**Всемирный форум для согласования правил
в области транспортных средств**Рабочая группа по общим предписаниям,
касающимся безопасности

Сто двадцать пятая сессия

Предупреждение о присутствии уязвимых участников**дорожного движения в непосредственной близости:****Правила № 46 ООН (устройства непрямого обзора)****Предложение по дополнению 1 к поправкам серии 05
к Правилам № 46 ООН (устройства непрямого обзора)****Представлено экспертом от Международной организации
предприятий автомобильной промышленности***

Рис. 9.2

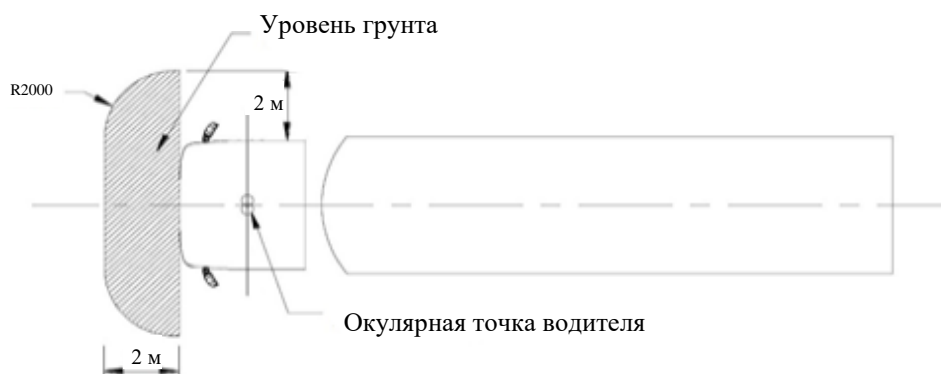
Поле обзора должно быть таким, чтобы водитель мог видеть по крайней мере часть ровной горизонтальной дороги, которая в случае транспортного средства с центральным расположением руля ограничена:

- f) поперечной вертикальной плоскостью, проходящей через крайнюю точку задней части транспортного средства;
- g) поперечной вертикальной плоскостью, проходящей на расстоянии 2000 мм перед плоскостью, указанной в подпункте а);
- h) продольной вертикальной плоскостью, параллельной продольной вертикальной средней плоскости, находящейся на расстоянии 2000 мм за пределами крайней боковой точки транспортного средства с обеих сторон; **и**
- i) **фронтальная часть этого поля обзора с обеих сторон может быть закруглена до радиуса 2000 мм (см. рис. 9.2).**

Включить следующий новый рис. 9.2:
